Lega Italiana Protezione Uccelli – Associazione per la conservazione della Natura

Foggia, 15.03.2021

OGGETTO: procedura ministeriale VIA e PAUR ID_VIP/ID_MATTM 5604 - impianto eolico 19 torri da 6 e 6,2 MW in agro di **Rocchetta S. Antonio** e **Candela** (Fg) proposto da **Sinergia EWR 1 srl** – OSSERVAZIONI.

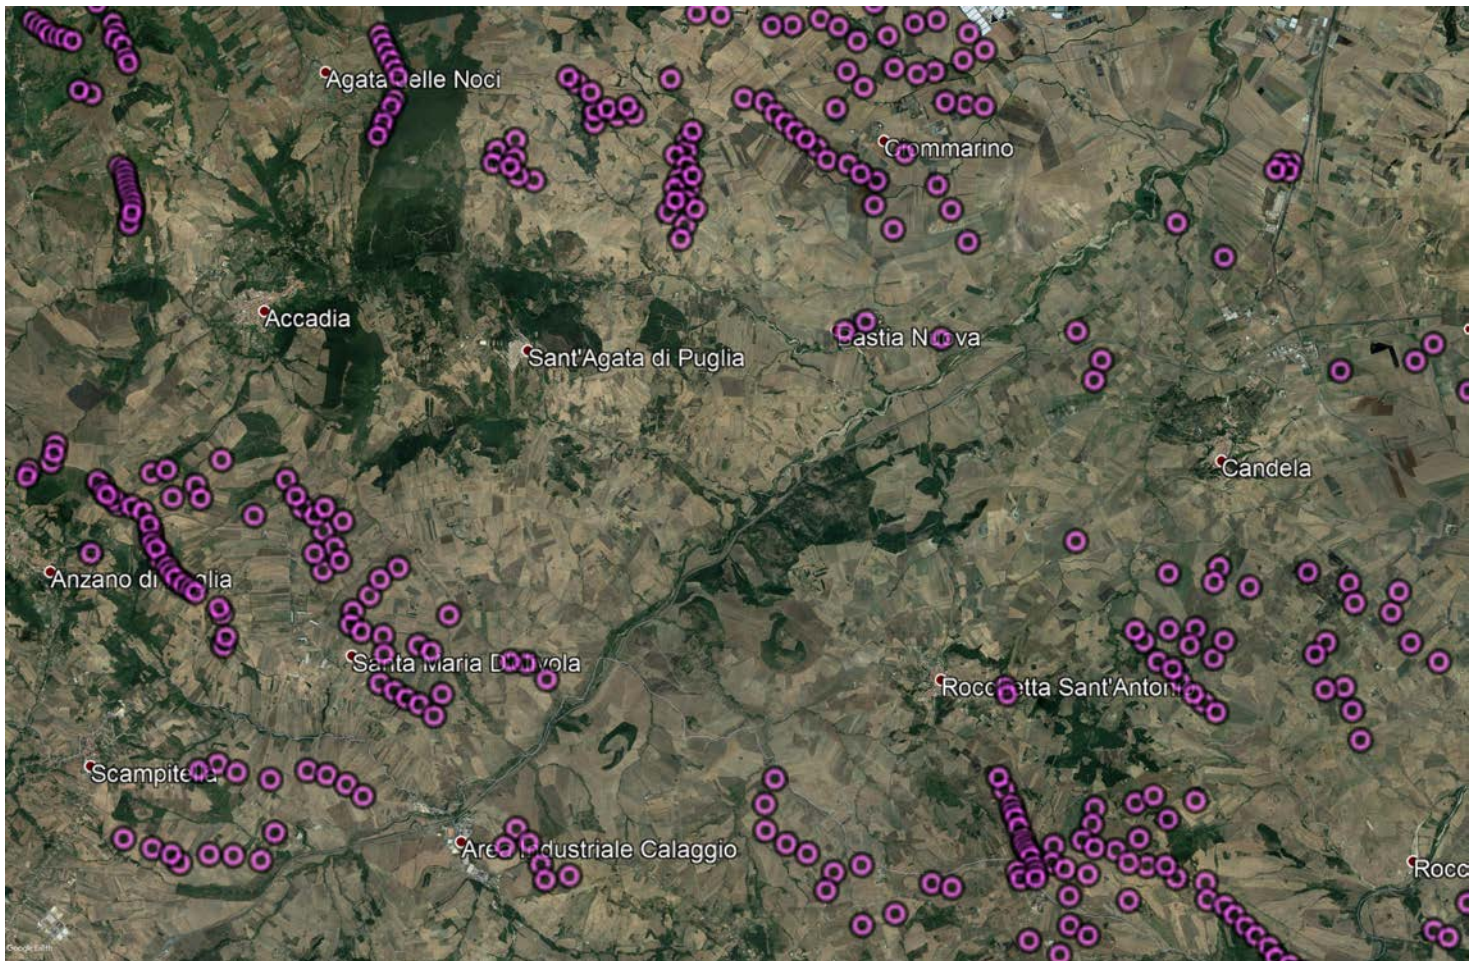
A conforto di quanto sopra **si propone la cartografia di seguito**, elaborata dalla scrivente, limitatamente all'area in questione assediata da impianti a significare la **saturazione territoriale vergognosa di quella che era la Capitanata e/o le aree aperte della Puglia.**

Nell'immagine sono allocate tutte le macchine eoliche censibili nel solo comprensorio tra S. Agata e rocchetta S. Antonio su sistema Google Earth.

Giova evidenziare che tale elaborazione pur visivamente drammatica:

- è viziata da aree con foto satellitari datate al 2019 e in alcuni casi fino al 2016 e quindi non aggiornate.
- è priva della quantità di impianti già autorizzati e in attesa di realizzazione
- non comprende il gran numero di impianti in procedimento valutativo e prossimi ad autorizzazione, quindi quale ipotesi territoriale ulteriore.
- è priva, inoltre, della gran quantità di impianti fotovoltaici.
